**Avis délibéré de la mission régionale d'autorité
environnementale sur le remplacement de la télécabine
Champagny et création d'un espace débutant présenté
par la société d'aménagement de La
Plagne sur la commune de Champagny-en-Vanoise (73)**

**Avis n° 2026-ARA-AP-2118-N22031 et
2120-N22218**

Avis du 6 octobre 2026

Figure 1: Aménagements projetés ou réalisés sur le domaine de La Plagne (en rouge : le remplacement de la télécabine de Champagny, en violet/bordeaux : aménagements engagés ou finalisés, en orange : projet d'ascenseur valléen) (sources : dossier et MRAe)

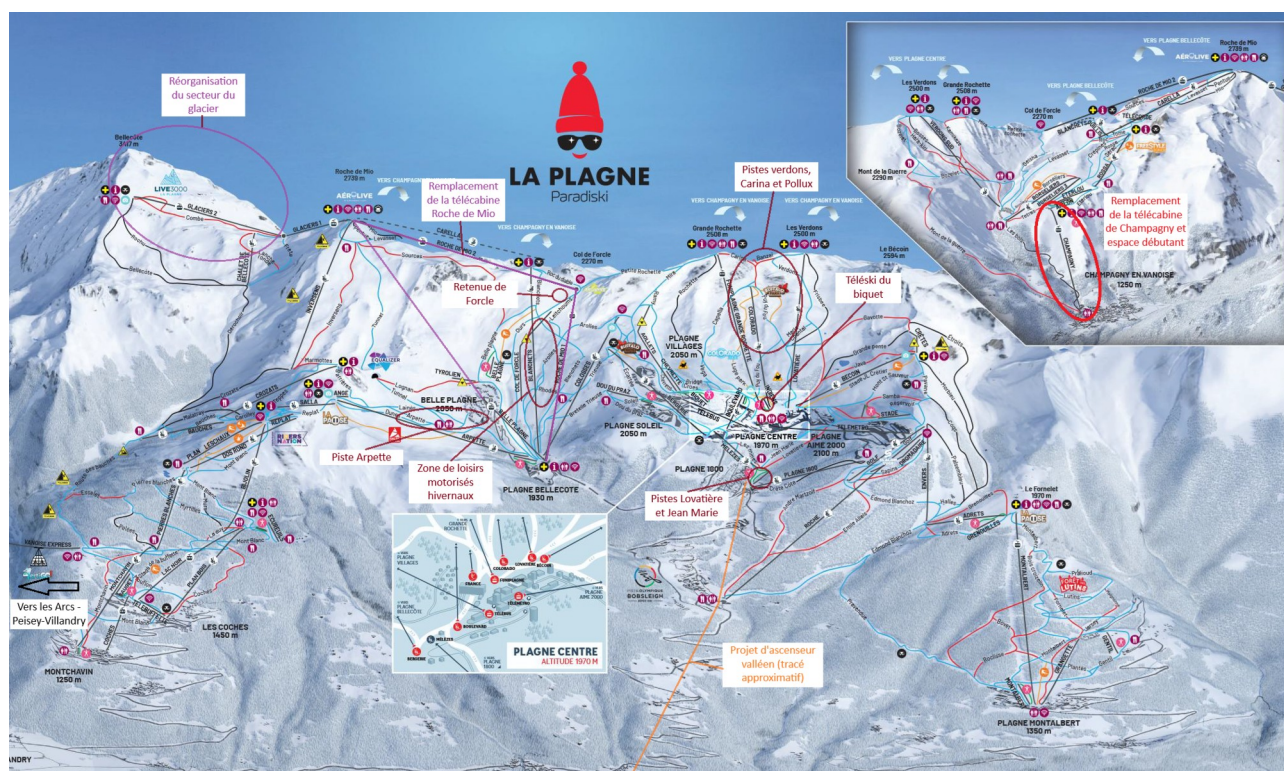
Le dossier indique que le remplacement de la télécabine de Champagny s'inscrit dans le plan pluriannuel d'investissement (PPI) du domaine de la Plagne, sans que celui-ci ne soit présenté. D'après le dossier, « plusieurs autres projets d'aménagement, notamment de réseau de neige sur l'ensemble du domaine de montagne sur 10 ans et de restructuration de secteurs sont prévus dans les prochaines années et feront l'objet « d'études globales dédiées »⁵. La réalisation d'une étude d'impact sur la seule opération de remplacement de la télécabine et d'aménagement d'un espace débutant est justifiée dans le dossier par l'urgence du remplacement de l'appareil et la déconnexion du projet par rapport aux autres, du fait de sa localisation sur le secteur de Champagny et sa nature. Le périmètre retenu pour le projet nécessite toutefois d'être mieux justifié et le cas échéant élargi, l'ensemble des aménagements projetés concourant à un même objectif de développement de l'activité ski pour tous les niveaux et d'amélioration de l'accessibilité du domaine. Cela inclut, par exemple, l'enneigement des pistes Verdons, Carina et Pollux ayant fait l'objet d'une décision de soumission à étude d'impact en 2022⁶, ou encore la création d'un ascenseur valléen entre la gare d'Aime La Plagne et La Plagne station, avec un arrêt intermédiaire au plateau de la Roche, projet structurant inscrit au schéma de cohérence territoriale (SCoT) Tarentaise⁷ et dont la mise en service est prévue pour l'accueil des jeux olympiques et paralympiques de 2030. Par ailleurs, les liens fonctionnels avec la création d'une liaison piétonne entre la future gare d'arrivée de Champagny et la gare intermédiaire de la télécabine Roche de Mio, permettant d'accéder au secteur Live 3000⁸ doivent être analysés.

Une analyse des liens fonctionnels entre les différentes opérations projetées sur le domaine et en station devrait être présentée, comme déjà recommandé dans l'[avis sur l'aménagement du domaine de La Plagne : remplacement de la télécabine de la Roche de Mio, extension de la retenue collinaire du col de Forcle avec création d'une base de loisirs, réorganisation du secteur du Glacier et révision allégée n°1 du PLU](#). Sur cette base, le périmètre du projet (au sens de l'article L.122-1 du code de l'environnement), dont fait partie l'opération présentée, sera soit à confirmer, soit à faire évoluer.

L'Autorité environnementale recommande de justifier le périmètre du projet et le cas échéant de le revoir, en application de l'article L.122-1 du code de l'environnement, sur la base d'une analyse des liens fonctionnels entre les différentes opérations d'aménagement projetées.
